島根原子力発電所2号炉 内部溢水影響評価について (コメント回答)

令和元年10月
中国電力株式会社

審査会合での指摘事項に対する回答

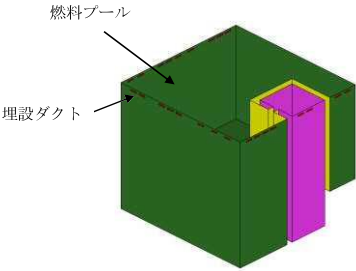
燃料プールのスロッシングによる溢水量評価について、他の位相の異なる地震動を用いた場合の影響を定量的に説明すること。

- 燃料プールのスロッシング解析に用いる地震動は、スロッシングの固有周期が長周期（4～5秒）であることから、基準地震動 S_s のうち、長周期領域での応答加速度が大きい S_{s-D} を用いた。
- 水平2方向及び鉛直方向の3方向同時入力によるスロッシング解析において、 S_{s-D} は特定の方向性を持たない応答スペクトル手法に基づき策定された地震動であることから、水平2方向に同位相の地震動と位相特性の異なる地震動を用いた解析を実施した。この結果、位相特性の異なる地震動を用いた方がスロッシングによる溢水量が大きくなることを確認した。

- 位相特性の異なる地震動を用いた追加のスロッシング解析として、NS方向＋鉛直方向とEW方向＋鉛直方向の2方向同時入力のスロッシング解析を行い、溢水量は2つの解析結果を足し合わせて設定することとした。
- 上記の溢水量が、位相特性の異なる地震動を用いた3方向同時入力のスロッシング解析による溢水量よりも大きくなり、保守的な設定であることを確認した。

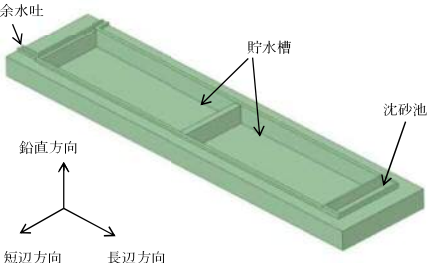
輪谷貯水槽（東側）のスロッシングによる溢水量評価の解析について、燃料プールと同様に異なる位相の地震動を用いた解析を実施し、その結果を踏まえて溢水量の妥当性を説明すること。また、燃料プールと同様に解析条件を詳細に説明すること。

- 輪谷貯水槽のスロッシング解析に用いる地震動は、スロッシングの固有周期が長周期（6秒以上）であることから、基準地震動 S_s のうち、長周期領域での応答加速度が大きい S_{s-D} を用いた。
- 水平2方向及び鉛直方向の3方向同時入力によるスロッシング解析において、 S_{s-D} は特定の方向性を持たない応答スペクトル手法に基づき策定された地震動であることから、水平2方向に同位相の地震動を用いた解析を実施した。

- 燃料プールのスロッシング解析と同様に、位相特性の異なる地震動を用いた解析として、短辺方向＋鉛直方向、長辺方向＋鉛直方向のスロッシング解析を行い、溢水量は2つの解析結果を足し合わせて設定することとした。
- 3方向同時入力による追加スロッシング解析として、水平2方向に位相特性の異なる地震動を用いた解析を実施し、上記により設定した溢水量が3方向同時入力のスロッシング解析による溢水量よりも大きく、保守的な設定であることを確認した。
